Middengebied Molenwijk - vaststellen definitief ontwerp en verlenen krediet

Onderwerp: Middengebied Molenwijk – verlenen krediet

Onderwerp:
Molenburgpark

Inspraaknotitie Molenburgpark

datum : 19-07-2011	projectleider/opdrachtgever: Mathijs Leloux	tekening nummer: 900ls001
schaal : 1:500	Ontwerper: RVS	teamleider: Constance Baauw
formaat : A0		
planfase : DO

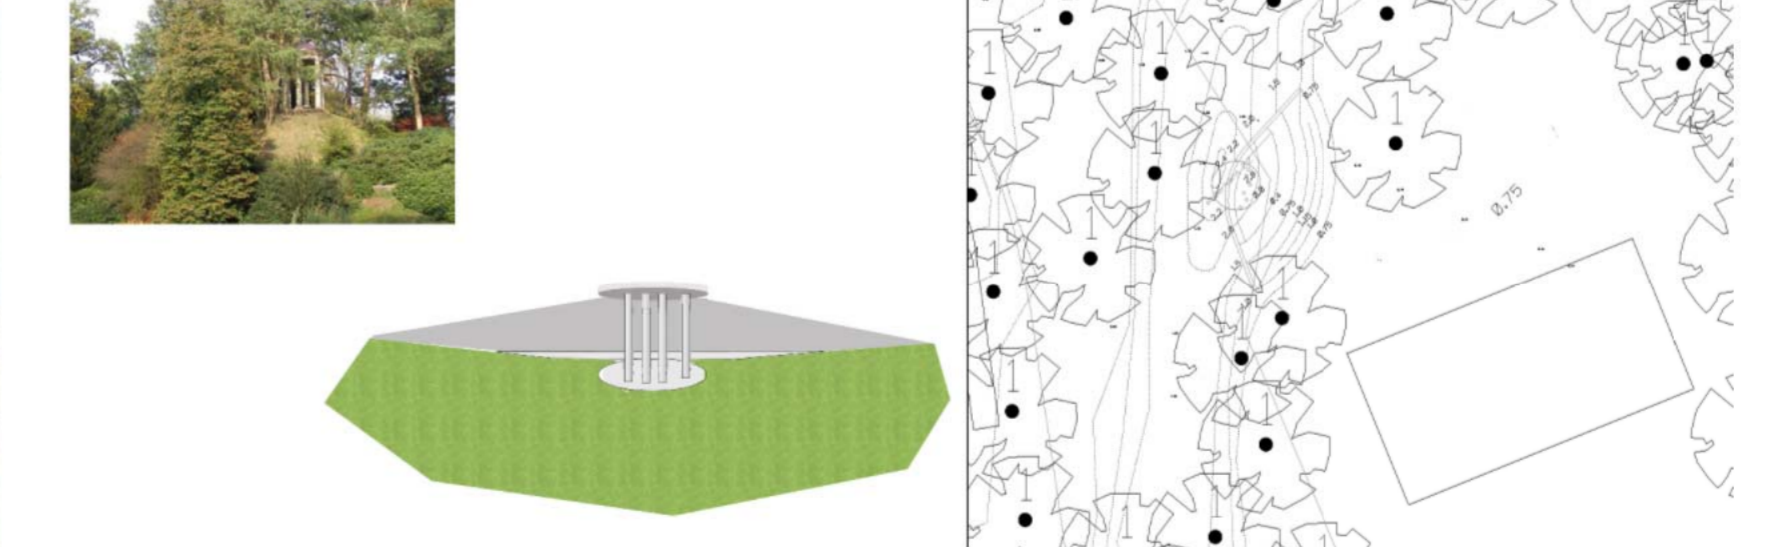
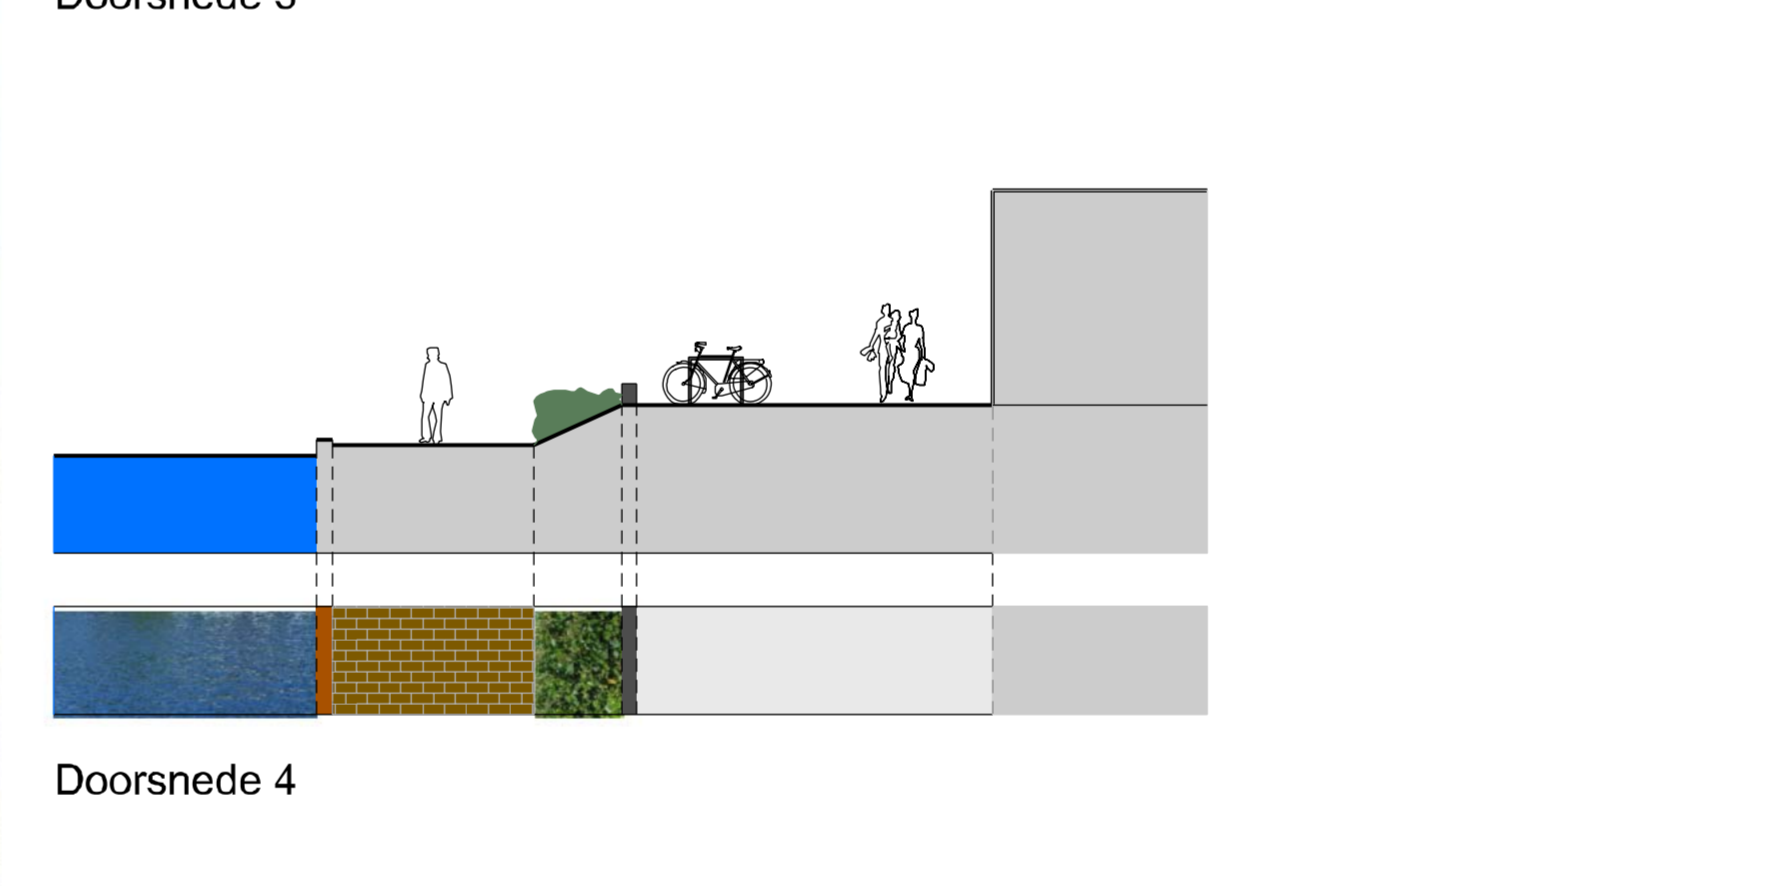
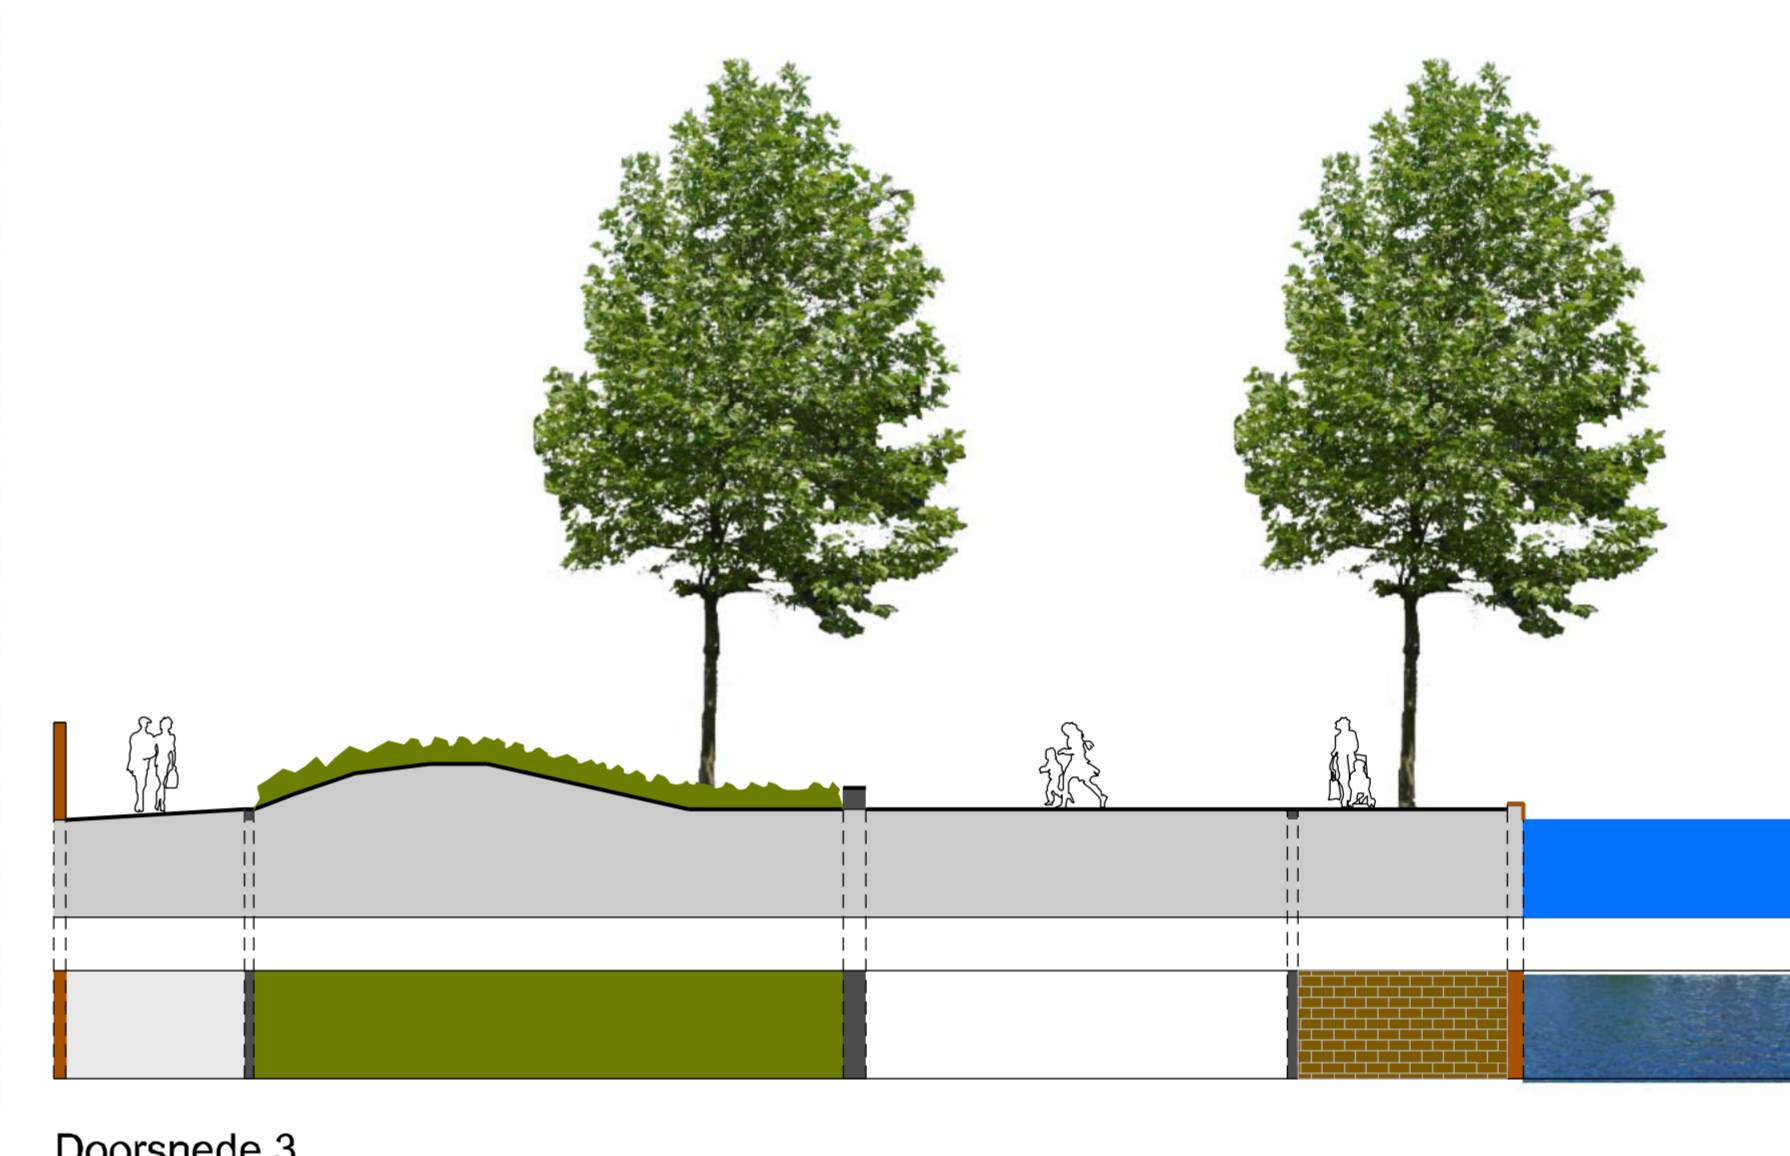
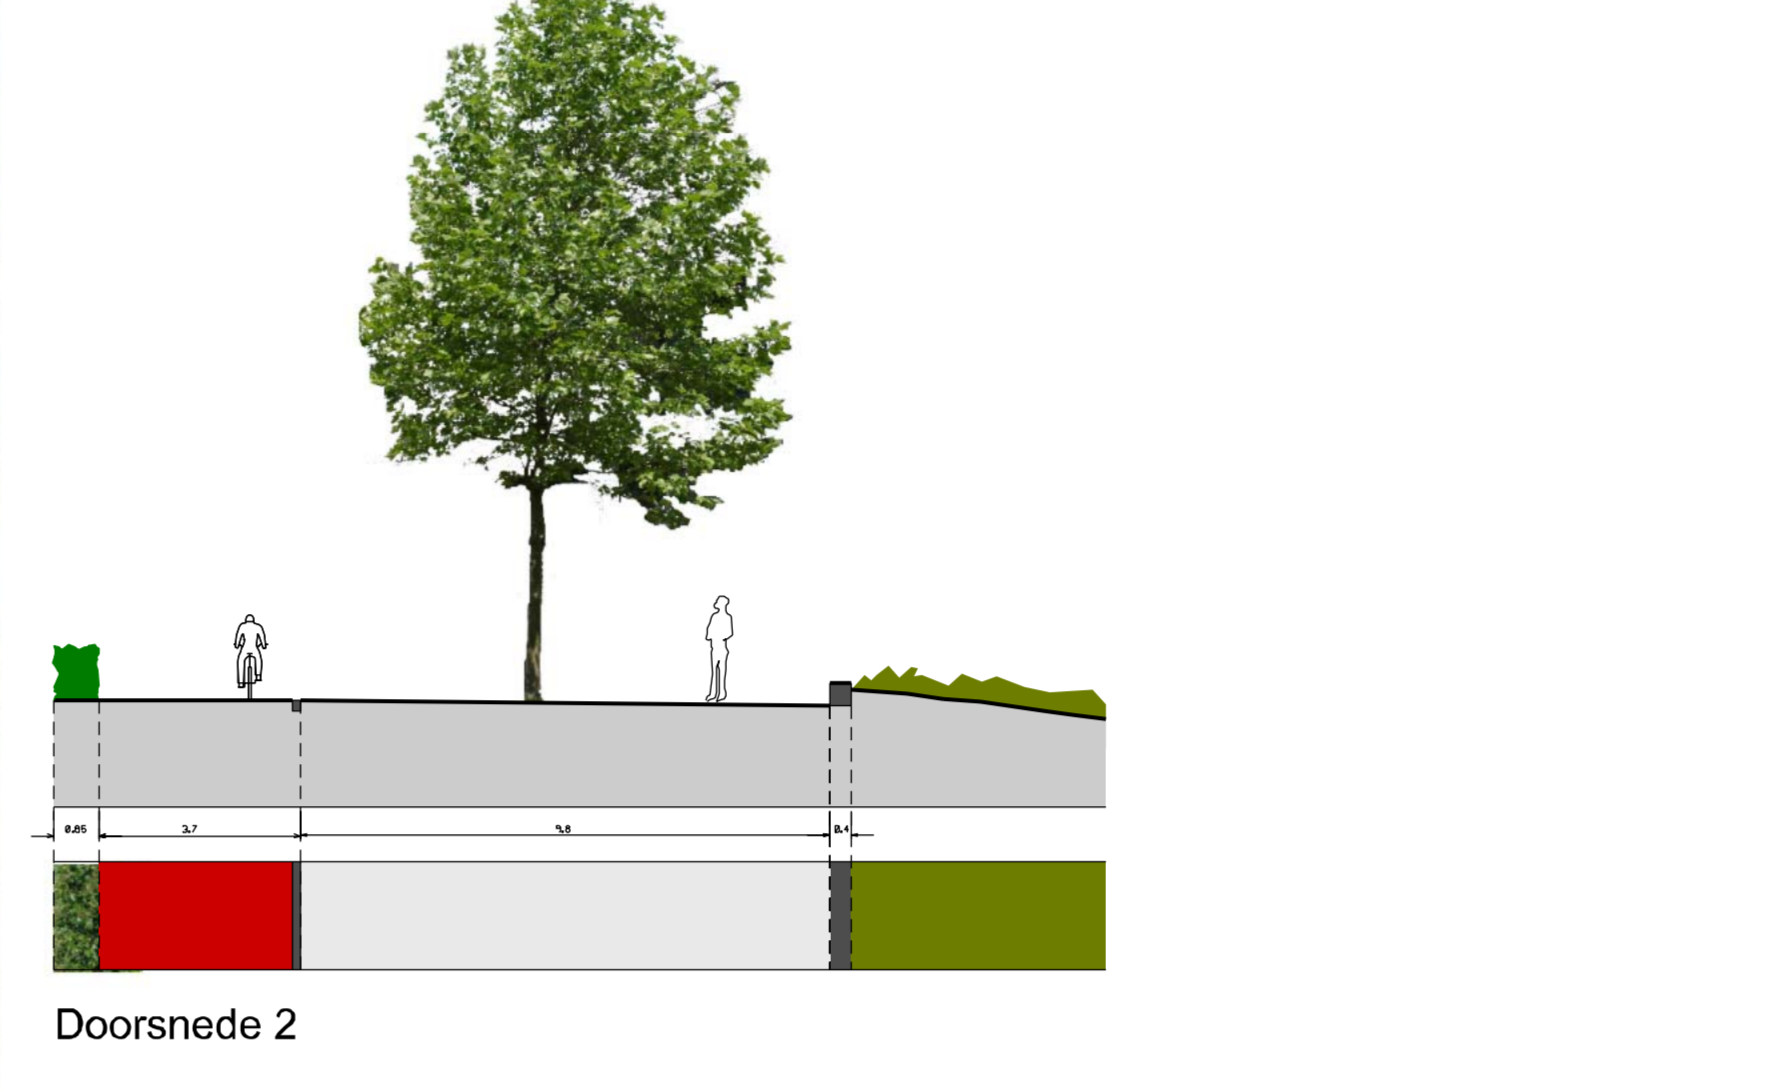
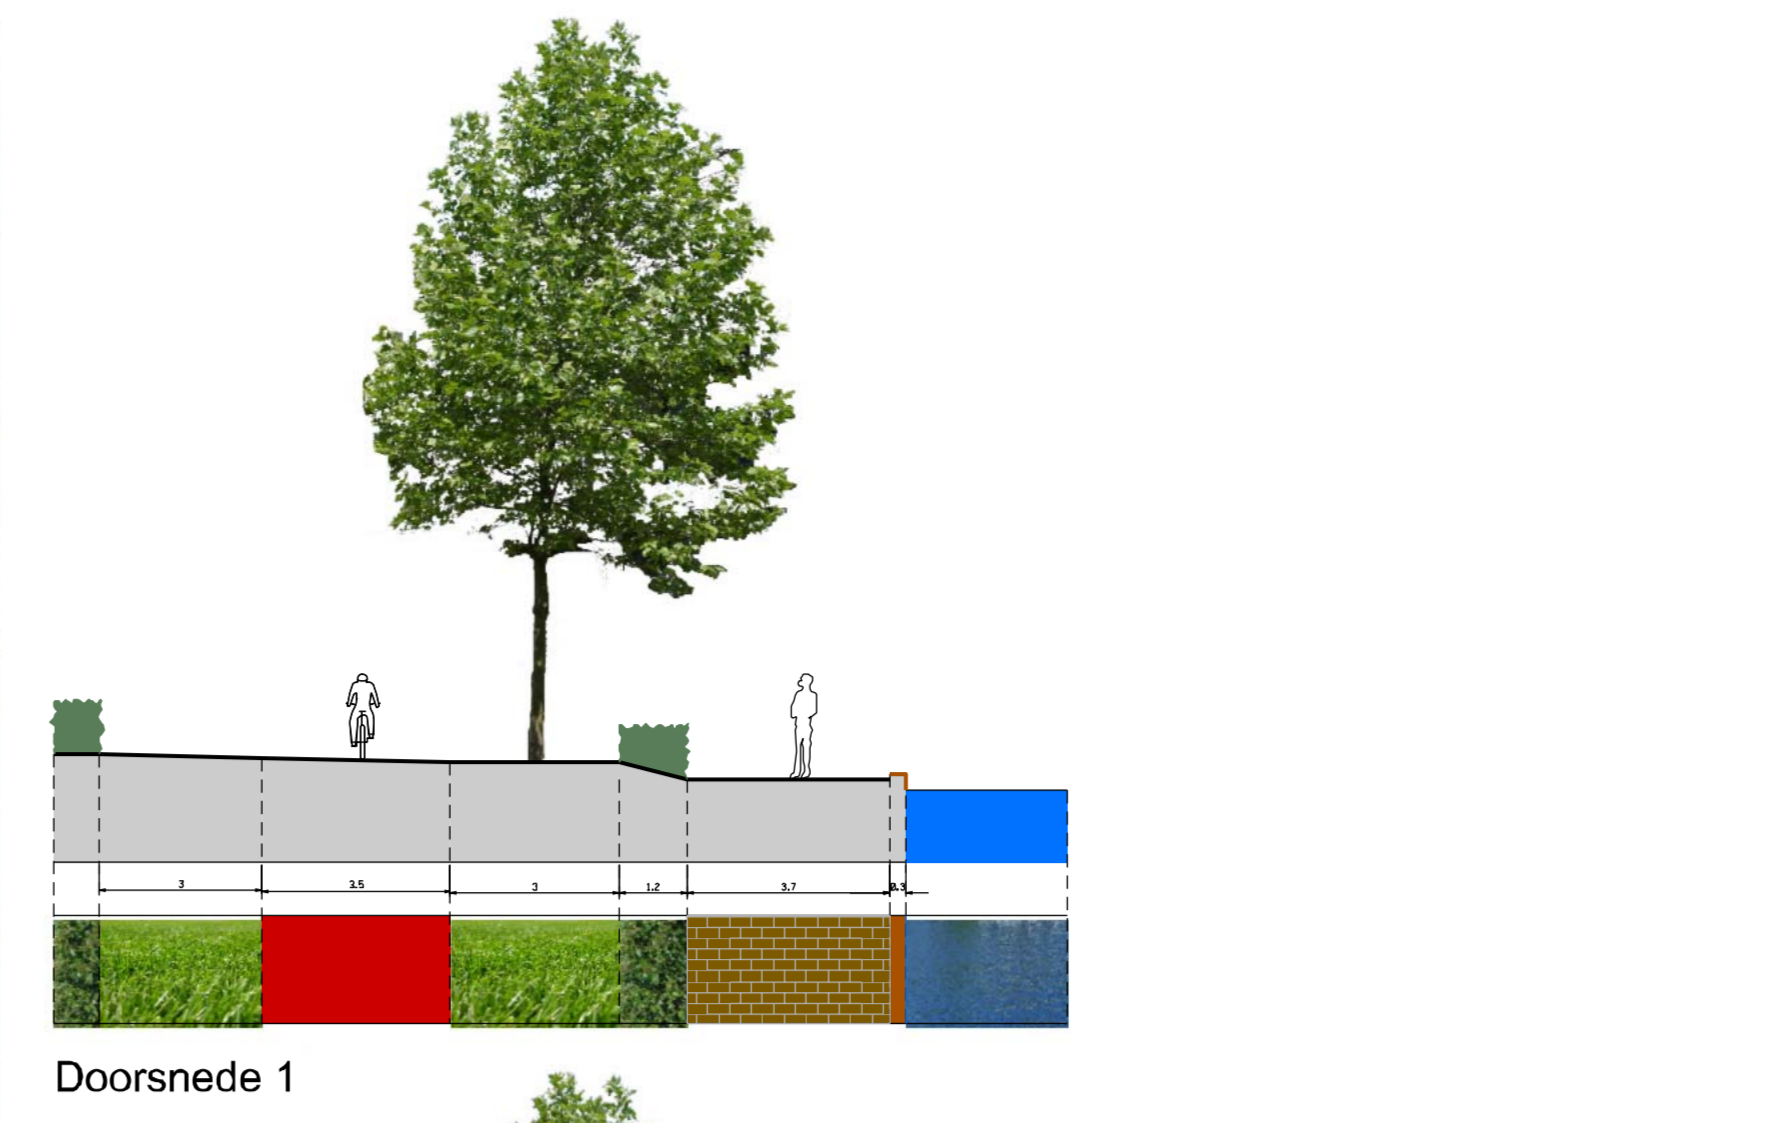
Vraag	Antwoord gemeente	Inspreker
Uitstekend plan	Dank voor uw reactie.	1,10, 24, 27, 31
Goed plan, maar	Dank voor uw reactie.	2, 3, 4, 5, 6, 7, 9, 11, 12, 13, 17, 18, 19, 21, 26, 27, 32, 34
Inrichting/straatmeubilair		
Er moeten jongerenplekken komen en bij voorkeur een buurthuis . Wij willen graag ergens zitten waar wij geen overlast veroorzaken.	Het realiseren van een buurthuis past niet binnen de kaders van dit project.	2, 3, 4, 5, 6, 7, 13
Bij de jongerenplekken moeten <u>prullenbakken</u> geplaatst worden + bij de nieuw te plaatsen bankjes op het Sprielderplein + bij de voetbalkooi.	Bij een jongerenplek worden blikvangers geplaatst. Deze worden meegenomen in het project.	2, 26, 15, 31, 32, 34, 36
Sporttoestel is geen goed idee, we willen liever een dug-out . (of zitplek met afdak)	Vanuit een ontwerpbijeenkomst met de jongeren is een ontwerp voor de jongerenplek gemaakt. Hierbij is ook rekening gehouden met specifieke gebruikswensen en aspecten als geluidsoverlast en inpassing in het karakter van het park. Dit ontwerp is teruggekoppeld aan de participatiegroep en verwerkt in het Definitieve Ontwerp.	3, 5, 7

Outdoor fitness + zitrand naast de voetbalkooi wordt een ideale jongerenplek en geeft dus veel overlast. Wij ondervinden nu al veel overlast van de voetbalkooi. Daarom fitness en zitrand niet naast de voetbalkooi maar ergens anders.	Het is belangrijk dat ook de jongeren een plek hebben in het park. De locatie nabij de school is deels al ingericht voor deze doelgroep. Dit is een van de redenen waarom voor uitbreiding van deze locatie is gekozen.	8
Gebruik voetbalkooi verbieden ná 21.00 uur.	Volgens het APV mag er na 22:00 geen overlast meer worden veroorzaakt. Bij de politie wordt het verzoek neergelegd om tijdens en direct na realisatie extra te handhaven..	8
Nieuwe jongerenplek niet te dicht bij het flatgebouw ivm overlast.	Vanuit een ontwerpbijeenkomst met de jongeren is een ontwerp voor een jongerenplek gemaakt. Hierbij is ook rekening gehouden met specifieke gebruikswensen en aspecten als geluidsoverlast en inpassing in het karakter van het park. Dit ontwerp is teruggekoppeld aan de participatiegroep en verwerkt in het definitief ontwerp.	9

Bestaande bankjes handhaven maar géén nieuwe plaatsen ivm hangjongeren (C1000, Shoarma)	De gemeente wil het park door middel van een algemene kwaliteitsslag weer een mooi en uitnodigend park maken. Onderdeel hiervan is het vervangen van oude	12

banken en het bijplaatsen van enkele banken voor omwonenden en bezoekers zodat de leefbaarheid en levendigheid verhoogd wordt.	
Verwijderen van bankjes noord- en westzijde van Sprielderplein-vijver ivm dagelijkse overlast.	De gemeente wil het park door middel van een algemene kwaliteitsslag weer een mooi en uitnodigend park maken. Onderdeel hiervan is het vervangen van oude banken en het bijplaatsen van enkele banken voor omwonenden en bezoekers zodat de leefbaarheid en levendigheid verhoogd wordt.	18
Door bezuinigingen is de speelplaats hoek Betuwelaan-Zuiderzeelaan opgeheven. Kan deze weer terugkomen?	Deze locatie valt buiten de grenzen en werkzaamheden van dit project. In Molenwijk zijn voor de verschillende doelgroepen voldoende speelvoorzieningen aanwezig. Volgens huidig beleid worden er geen extra speelplekken meer aangelegd.	15
Liever een andere/betere optie voor een plek voor de jeugd. Jeugd wil zelf ook liever een dug-out. Bij voorkeur op een plaats waar de bewoners er geen last van hebben. Misschien op een andere plek in Molenwijk? Zoek een aanvaardbare oplossing voor iedereen (ook in overleg met de jeugd).	Vanuit een bijeenkomst met de jongeren is een ontwerp voor een jongerenplek gemaakt. Hierbij is ook rekening gehouden met specifieke gebruikswensen en aspecten als geluidsoverlast en inpassing in het karakter van het park. Dit ontwerp is teruggekoppeld aan de participatiegroep en verwerkt in het ontwerp.	17

Rododendronstruiken verwerken in het plan voor wat kleur	De kalkhoudende ondergrond van het park is niet geschikt voor Rododendrons. <i>Rekening houdend met de ondergrond worden voornamelijk kersen en meidoorns in de struikbeplanting verwerkt. Deze zijn naast de kleur in het plan o.a. ook aantrekkelijk voor vogels.</i>	25
Jammer dat het stukje tegenover Engelenburg 100 t/m 178 geen aandacht krijgt. Bomen zijn hier reuzen geworden waardoor heel weinig zonlicht in huis en tuin. Als iemand een keer wil komen kijken in onze tuin is dat oké. Misschien nog eens kritisch hiernaar kijken.	Deze beboste heuvel is een wezenlijk, waardevol en kwalitatief goed onderdeel van het Molenburgpark. Vanwege de gefaseerde aanpak van het park i.v.m. vogels en andere natuurwaarden kan er op dit moment geen sprake zijn van kap van bomen in dit deel van het park.	28
Plaats geen outdoor fitness in Molenburgpark. Deze voorziening is beschikbaar in het Molenplaspark.	Vanuit een ontwerpbijsamenkomst met de jongeren is een ontwerp voor een jongerenplek gemaakt. Hierbij is ook rekening gehouden met specifieke gebruikswensen en aspecten als geluidsoverlast en inpassing in het karakter van het park. Dit ontwerp is teruggekoppeld aan de participatiegroep en verwerkt in het ontwerp.	15

Bouw –in overleg met OBS De Molenwiek- een moderne speelkooi (suggestie Urbaniaproducts Lochem) in de hoek van het Duijvemanspad en het Woudhuispad. En plaats hierbij een vandalismebestendige dug-out.	Uit de inspraak is gebleken dat de behoefte voor een dergelijk speeltoestel in het park niet bestaat. Er is uitvoerig geparticipeerd met bewoners en gebruikers om in de buurt van de voetbalkooi een vandalisme-bestendige dug-out te verwezenlijken.	15
Richt het park vanaf de peuterspeelplaats van de Molenwiek tot de nieuwe speelkooi in als groene	Vanuit een bijeenkomst met de jongeren is een ontwerp voor een jongerenplek gemaakt. Hierbij is ook rekening gehouden met specifieke gebruikswensen en	15

Klimop vervangen of verkleinen ivm zwerfvuil (C1000, Shoarma). Groen laag houden (onder knie-niveau)	De bodembedekker blijft klimop en wordt laag gehouden op 40 a 50 cm.	11, 12, 19
Vanaf Sandenburg 6-hoog kunnen wij niet meer genieten van het park omdat wij gehinderd worden door de esdoorns. Kan het wat opener worden. Aan de kant van Sandenburg graag dezelfde laagblijvende bomen/struiken zoals bij de Laan van Angers plus hortensia's e.d.	De 30 jaar oude esdoorns vormen een vrijwel intacte boomstructuur langs de Rumelaarsweg. Zo goed als alle bomen zijn vitaal en hebben een lange levensverwachting. Het past in het ontwerp om de bomen te laten uitgroeien tot grote parkbomen. Het herstellen van de struikbeplanting (de heesterrug) gebeurt conform en in de geest van het oorspronkelijke parkplan.	17
Er zou een hogere Berberis komen over een groter stuk.	Dit is meegenomen in het plan.	20
Groot hoefblad niet gelijk met Berenklaauw verwijderen tegenover nr. 100-106	Het beheer is gericht op het verwijderen van Berenklaauw, terwijl Groot Hoefblad voor het park behouden kan blijven	20, 32

Bomen op het Sprielderplein worden erg groot en nemen veel zonlicht weg uit de tuinen. Graag meedenken met een oplossing: toppen of snoeien.	Toppen en/of snoeien zijn geen structurele oplossingen. Enige jaren terug zijn reeds 5 bomen verwijderd. Bij de renovatie van het park zullen nog twee bomen aan de oostzijde verdwijnen wat voor de hoeveelheid zonlicht geen kwaad kan.	21
Boom op hoek Duivedanspad/Sprielderplein verwijderen of vervangen voor een kleinere boom.	Dit blijkt niet uit het bomenonderzoek/boomveiligheidscontrole, de boom blijft gehandhaafd.	19

Gevaarlijk heen en weer bij harde wind plus veel bladoverlast in herfst.		
Groen ten noorden van vijver bij C1000: <ul style="list-style-type: none">- hoogteverschil binnen kortere afstand van 0,86 NAP tot 0,00 NAP laten aflopen. Vergroot het overzicht richting de vijver op spelende kinderen (tekening meegestuurd) <u>De vijver is nl niet voorzien van een afscherming/railing.</u>- In Het plan staan 8 (ipv 10) bomen ingetekend. Blijven alle 10 de bomen staan? Kunnen de bomen getopt worden ivm verminderde lichtinval in appartementen?	Het ontwerp houdt rekening met de overzichtelijkheid vanaf de noordzijde van het Sprielderplein naar de vijver. De beplanting wordt laag gehouden. De 30 jaar oude bomen vormen een wezenlijk onderdeel van het ontwerp voor het op te knappen Sprielderplein.	19
Graag korven plaatsen voor de vele bladeren die in de herfst vallen.	Dit zal niet binnen dit project meegenomen worden. Het verzoek is wel doorgegeven aan de desbetreffende afdeling.	30

Er zouden 4 populieren worden verwijderd. Klopt dit? En zo ja, welke zijn dit? Boom voor Engelenburg 106 neemt veel zonlicht uit tuinen. Gaat deze ook weg?	Vanwege de gefaseerde aanpak van het park i.v.m. vogels en andere natuurwaarden kan er op dit moment geen sprake zijn van kap van bomen in dit deel van het park.	32
Jammer dat er niets wordt gedaan ter hoogte van "de heuvel". Als er ijs ligt hebben wij veel overlast van jongeren die o.a. vernielingen aanbrengen in onze tuin. Wellicht kan hier een hek geplaatst worden. Een aantal benedenwoningen t.o. de heuvel krijgen nog maar weinig zonlicht in huis door de hoge bomen. Hierdoor worden de woningen steeds vochtiger en killer.	Indien er de wens is om een hekwerk tussen de waterpartij en de tuin te plaatsen dienen bewoners dit zelf te (laten) doen. Deze beboste heuvel is een wezenlijk, waardevol en kwalitatief goed onderdeel van het Molenburgpark. Door de oriëntatie van de huizen en tuinen en ligging tov het park is het argument van bezonning geen doorslaggevend argument om te dunnen. Vanwege de gefaseerde aanpak van het park i.v.m. vogels en andere natuurwaarden kan er op dit moment geen sprake zijn van kap van bomen in dit deel van het park.	33
